# ÚZEMNÍ PLÁN MĚSTA BRNA

Textová část Odůvodnění

Kapitola 18 Rozhodnutí o námitkách (včetně odůvodnění)

Souhrn podání SP9 *(bez osobních údajů)*

#### 10/6. Území naproti křižovatky ulic Řehořova a Kovácká

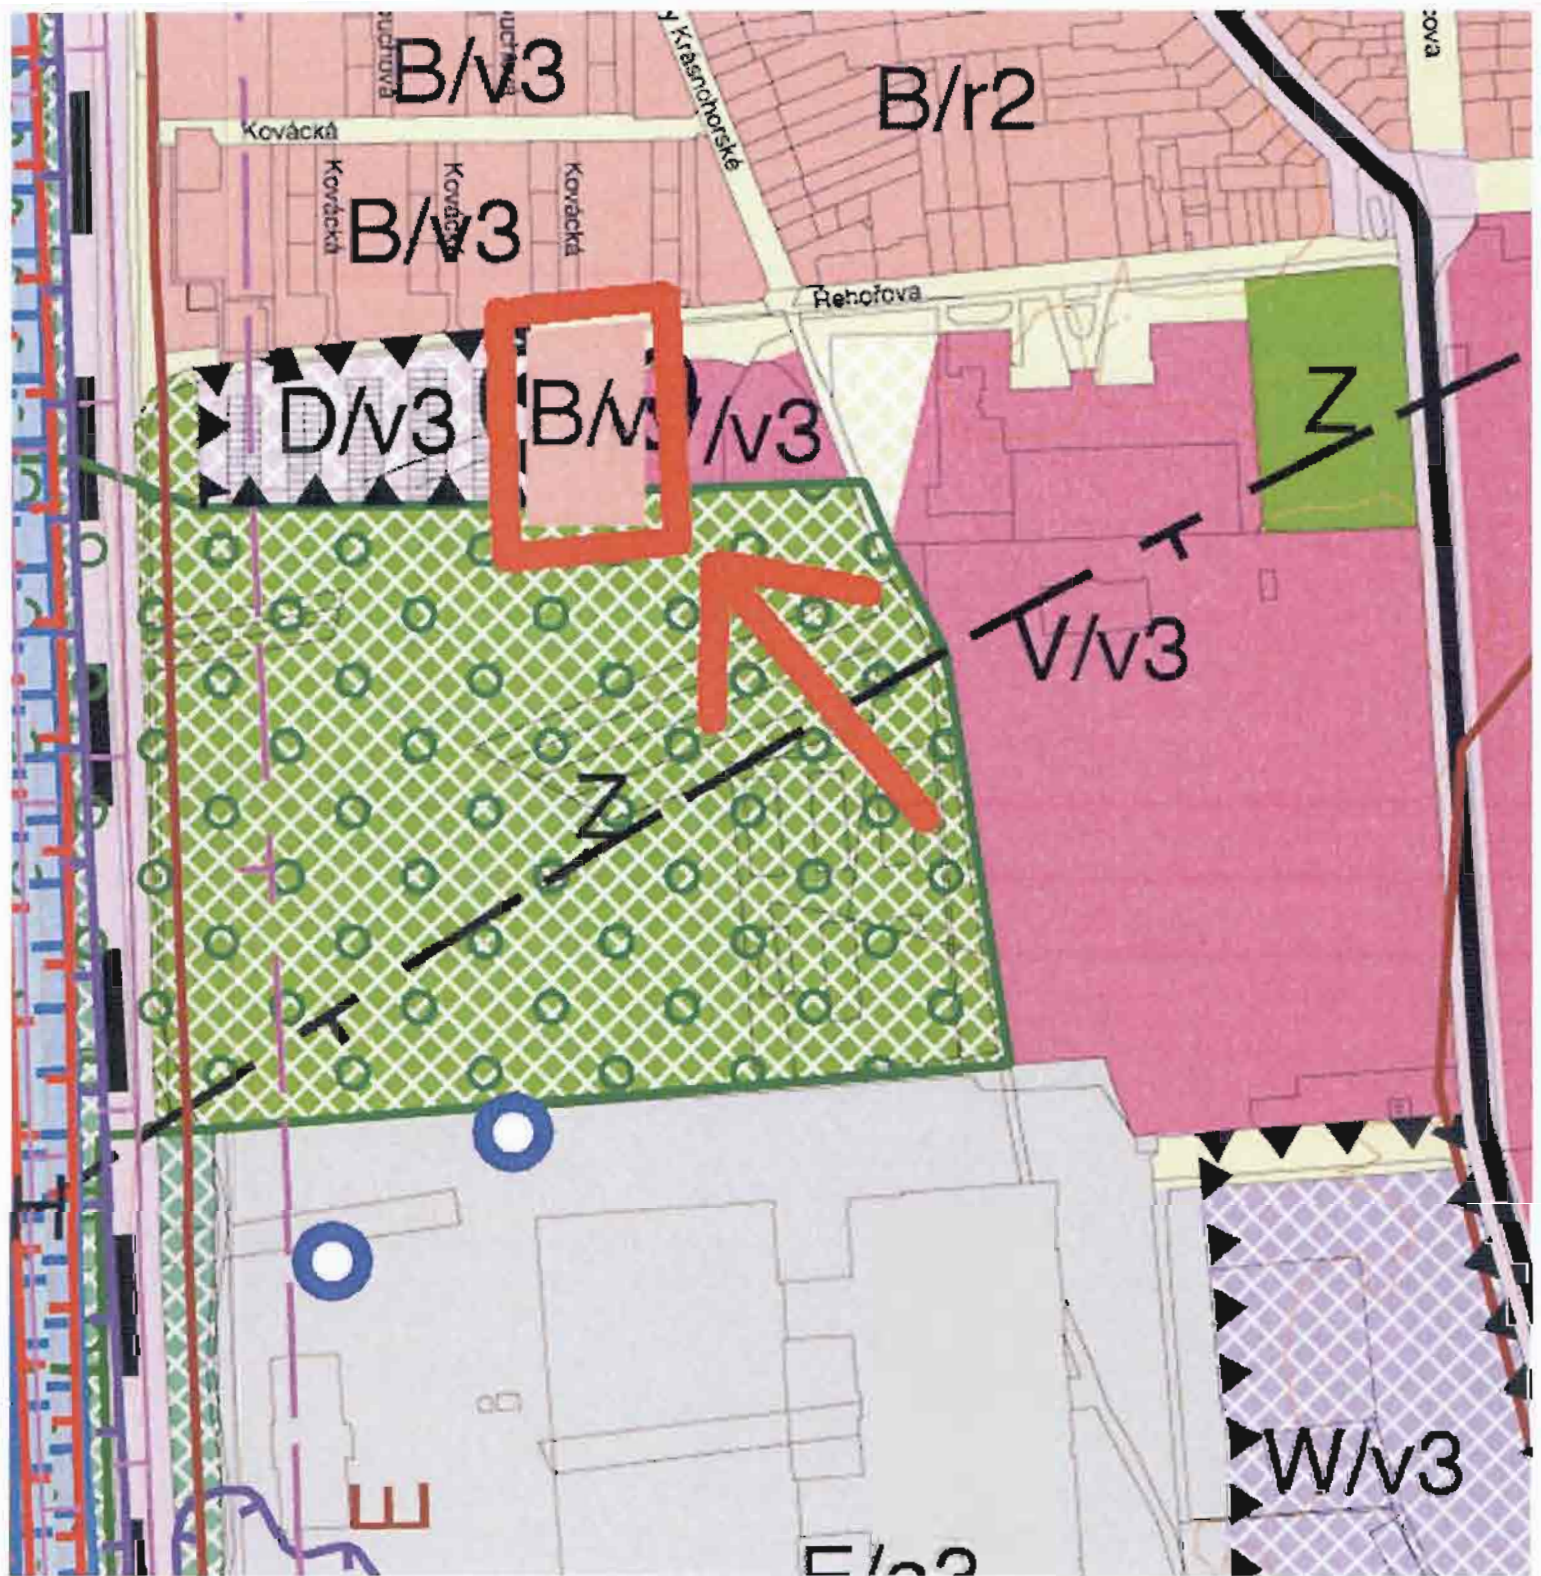
ZMČČ **požaduje** zpracovat do všech variant-změnit městskou zeleň (Z) na plochy pro bydlení (B) na pozemcích 1693/5, 1691/134, 1691/107, 1691/133, 1693/1, 1691/108, 1691/135, vše v k.ú. Černovice a respektovat stávající platný ÚPmB. /10/6

10/8. Ulice Vinohradská – varianta III.

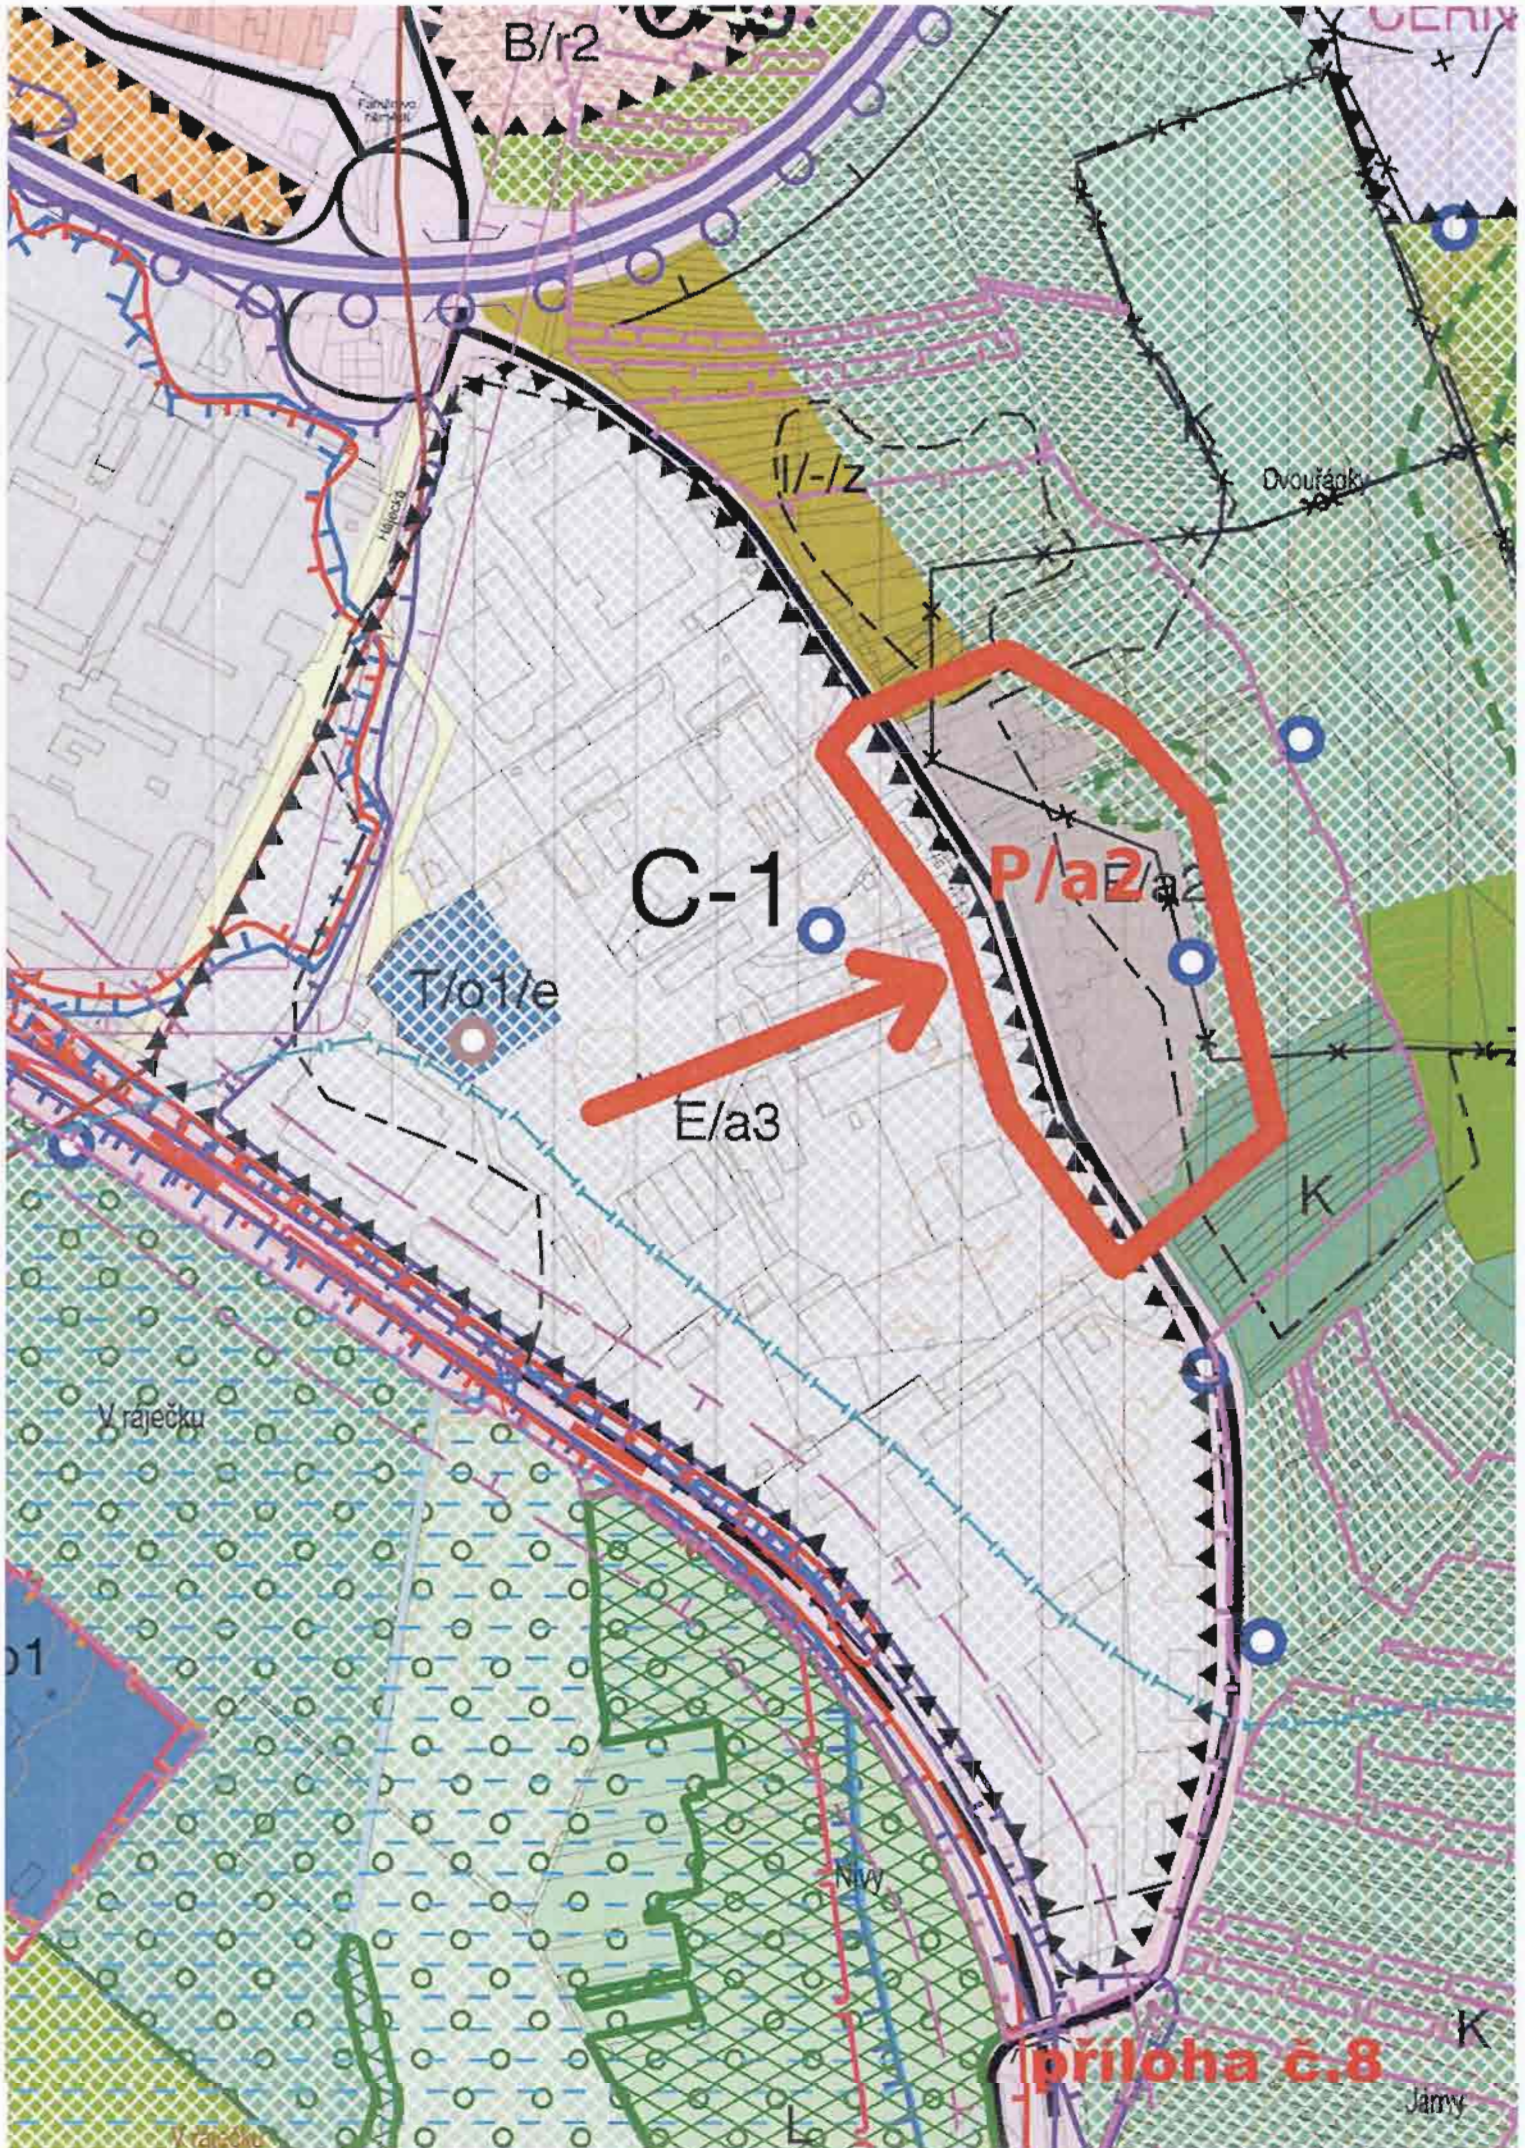
ZMČČ **požaduje** zpracovat při ul. Vinohradská dodržení varianty III. Plochy E/a2 nahradit plochou P/a2. Na uvedené ploše jsou areály výrobních firem. /10/8

#### 10/9. Dvouřádky - zahrádky

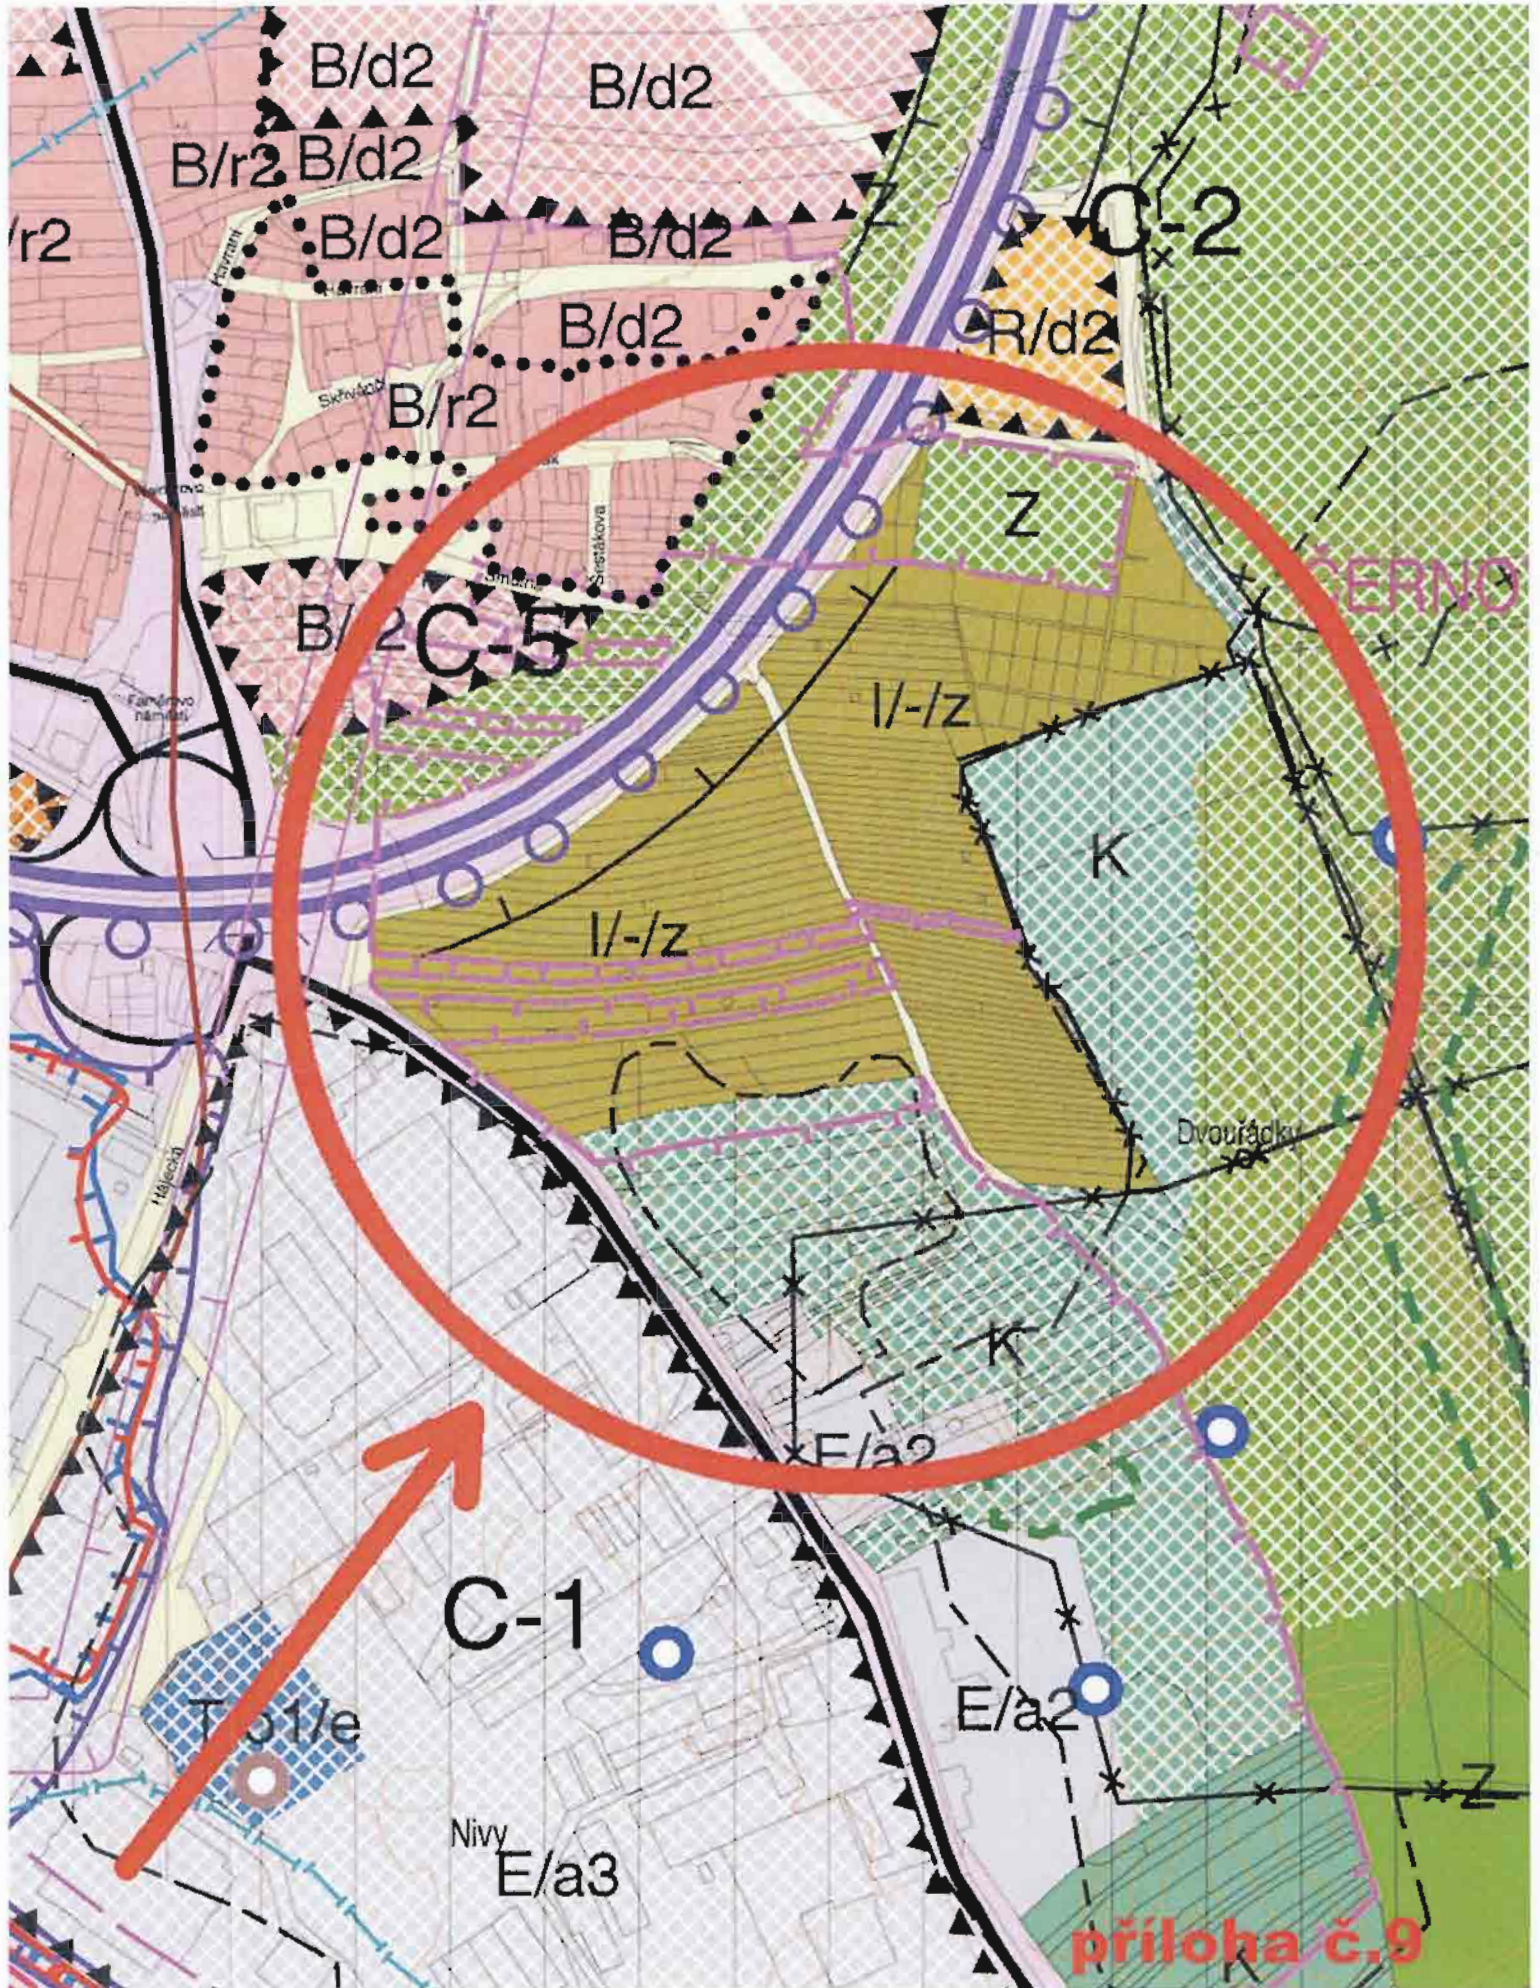
ZMČČ **požaduje** zapracovat - při ulici Černovické na „Dvouřádcích“ ponechat plochu zahrádek vyznačené ve variantě II I-/Z /10/9
